新竹縣政府工程查核代表照片表

拍攝日期：112.11.23

工程名稱：北埔鄉南坑村3鄰道路災害復建等兩件工程

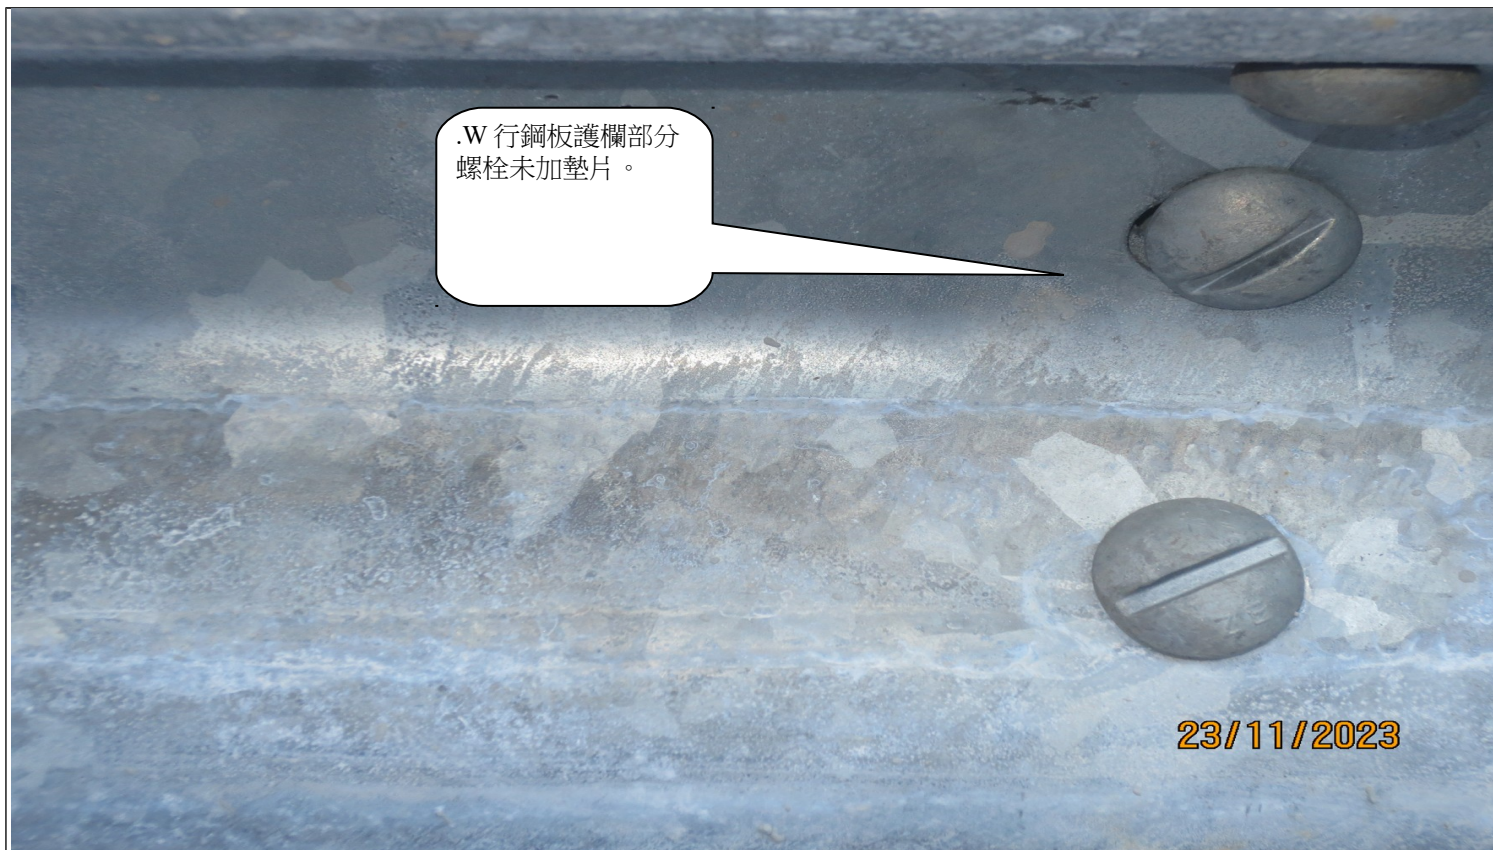
工區二 A 段擋土牆部分洩水孔內有混凝土未清理。

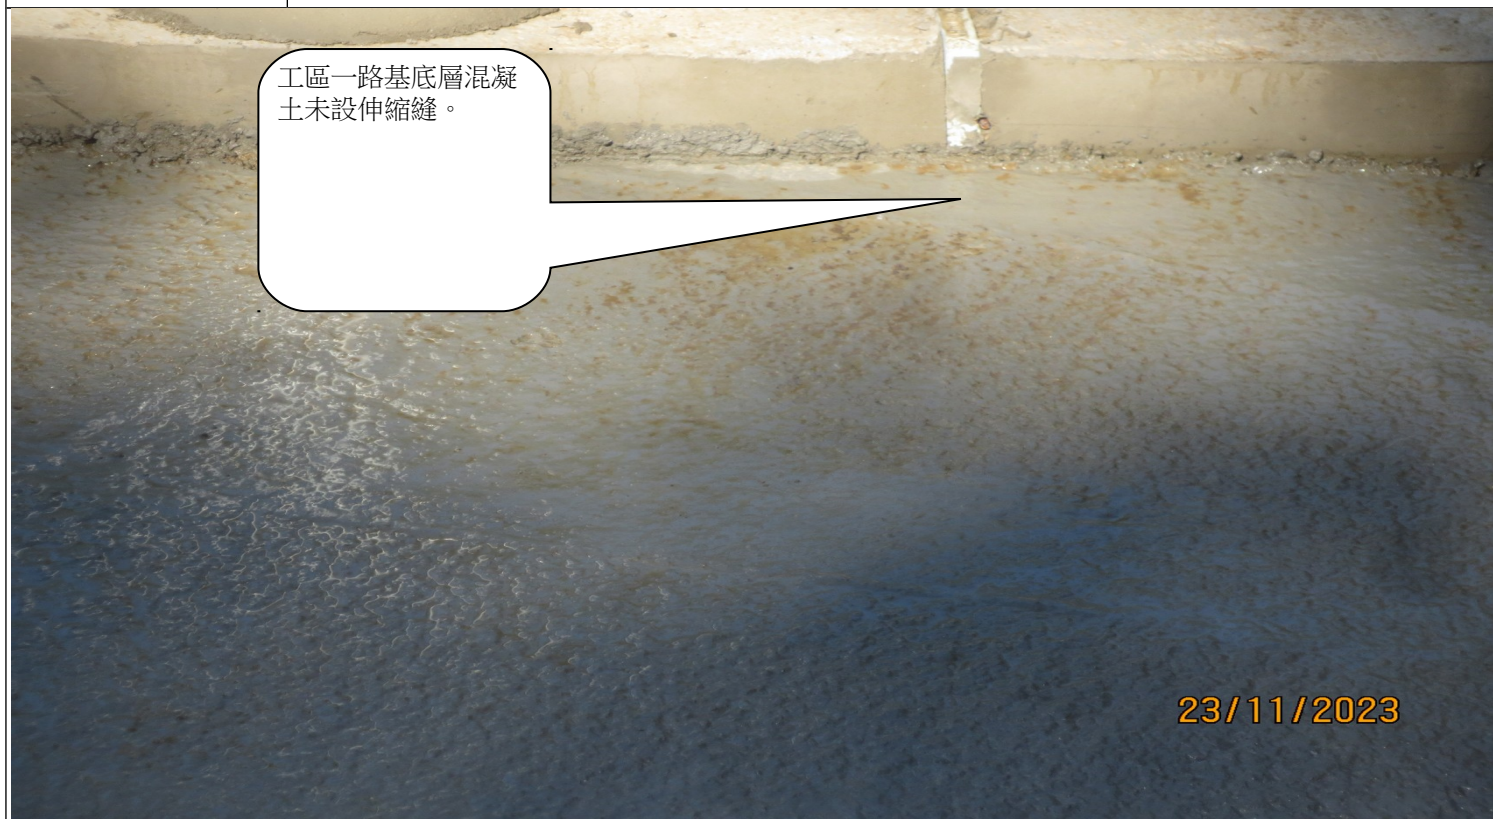
說明	工區一鋼板護欄混凝土基座邊角局部破損，影響美觀。
----	--------------------------
